Autoriteit Consument & Markt  
T.a.v. mevr. drs. M.R. Leijten  
Postbus 16326  
2500 BH DEN HAAG

**Netbeheer Nederland**  
Anna van Buerenplein 43  
2595 DA Den Haag

BR-2025-2191

Verzamelcodewijzigingsvoorstel 2026

[03-04-2026] voorstel 2191	<b>Artikel 6.29a</b>

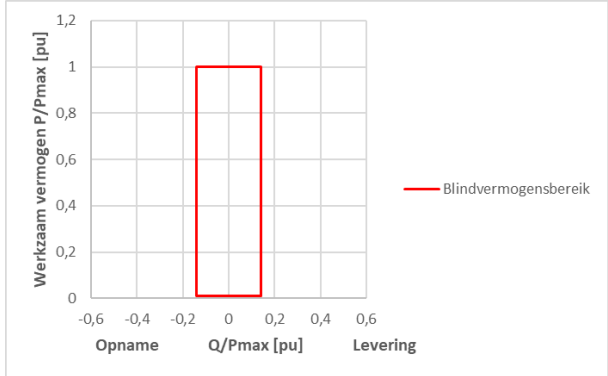
<p>1. Een DC-aangesloten power park module is in staat bij een werkzaam vermogen beneden de maximumcapaciteit als bedoeld in artikel 21, eerste lid, van Verordening (EU) 2016/1447 (NC HVDC) maximaal een hoeveelheid blindvermogen te leveren dat gekenschetst wordt door een verhouding van blindvermogen tot maximumcapaciteit gelijk aan 0,14.</p> <p>2. Een DC-aangesloten power park module is in staat bij een werkzaam vermogen beneden de maximumcapaciteit maximaal een hoeveelheid blindvermogen op te nemen als bedoeld in artikel 21, eerste lid, van Verordening (EU) 2016/1447 (NC HVDC) dat gekenschetst wordt door een verhouding van blindvermogen tot maximumcapaciteit gelijk aan 0,14.</p> <p>3. Een DC-aangesloten power park module is op grond van het eerste en het tweede lid in staat blindvermogen te leveren of op te nemen binnen en inclusief de grenzen van het rood gemarkeerde profiel in onderstaand P-Q/Pmax-diagram:</p>
